改善箇所説明図

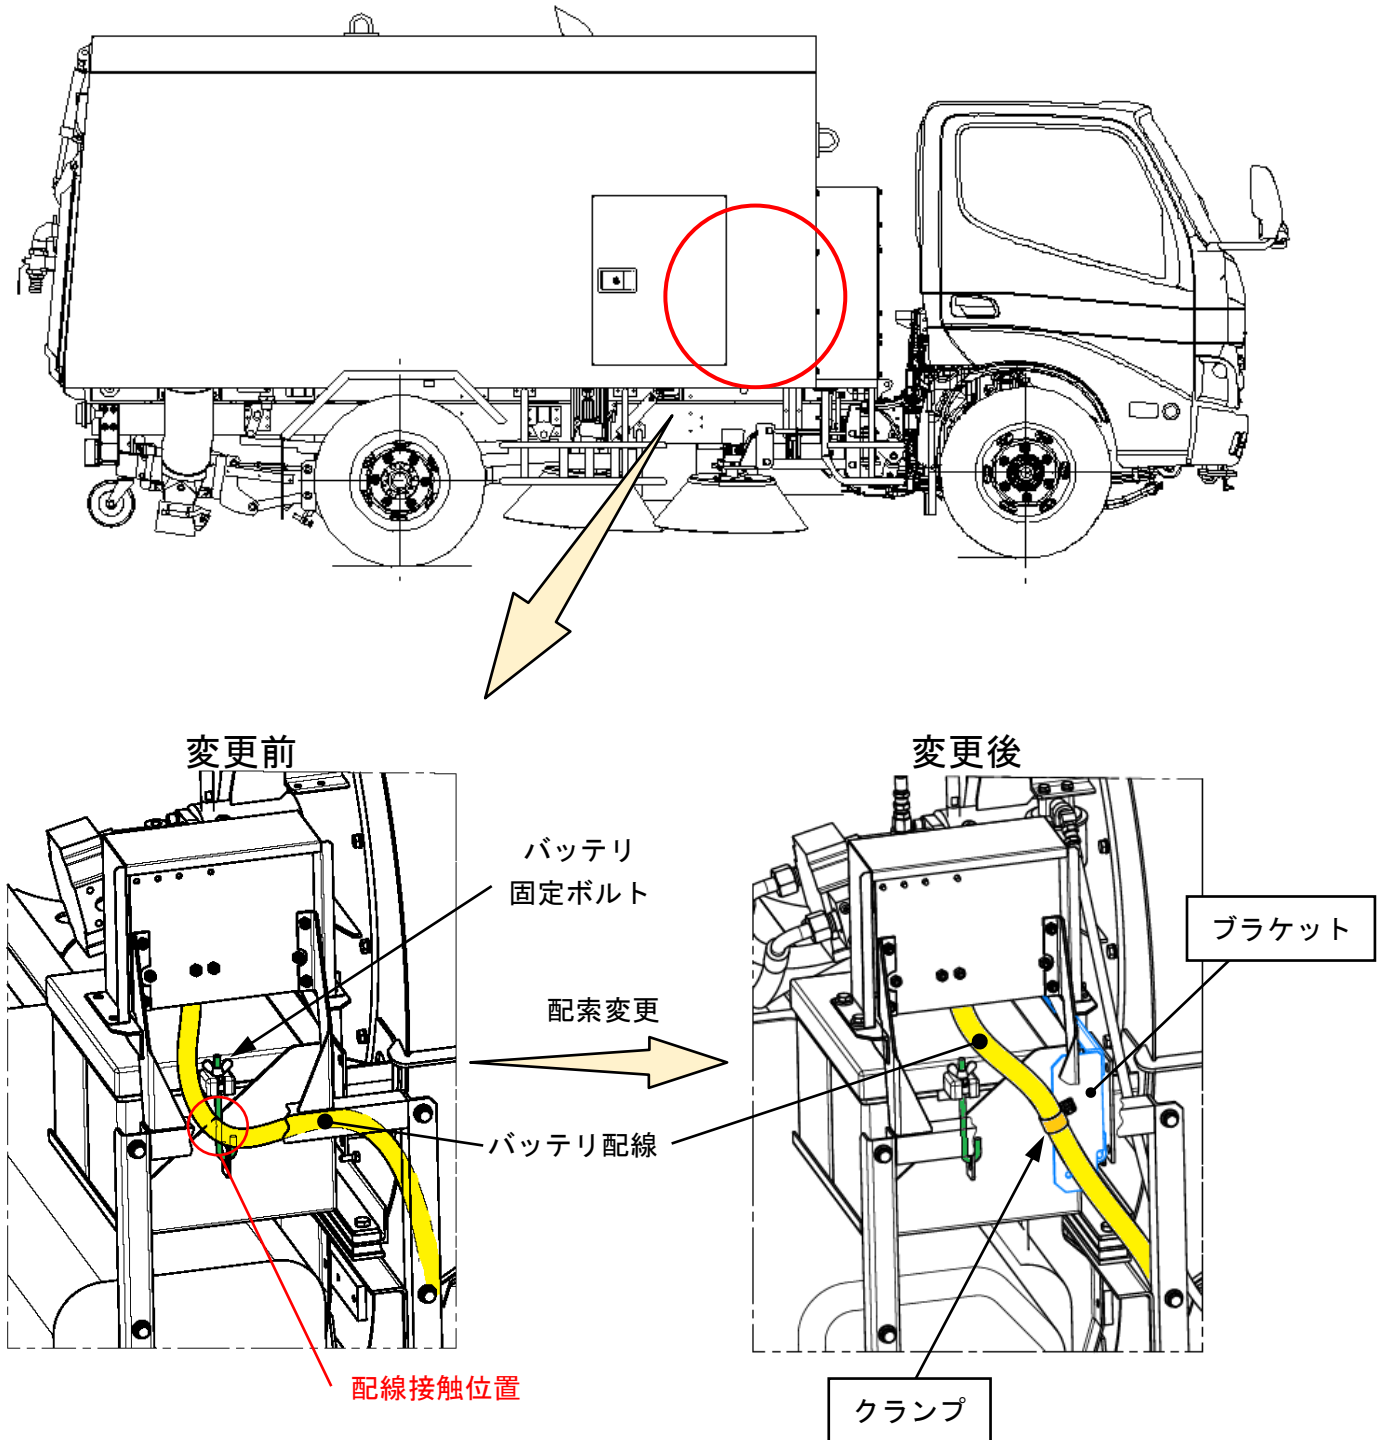
清掃車の電気配線において、作業用エンジンのバッテリー配線の配素が不適切なため、バッテリー固定用ボルトと接触することがある。そのため、走行時の振動によって配線が損傷して短絡し、作業用エンジンが始動不能となり、最悪の場合、配線が焼損して火災となるおそれがある。

全車両、対策品を取付け、バッテリー配線の配素を変更する。
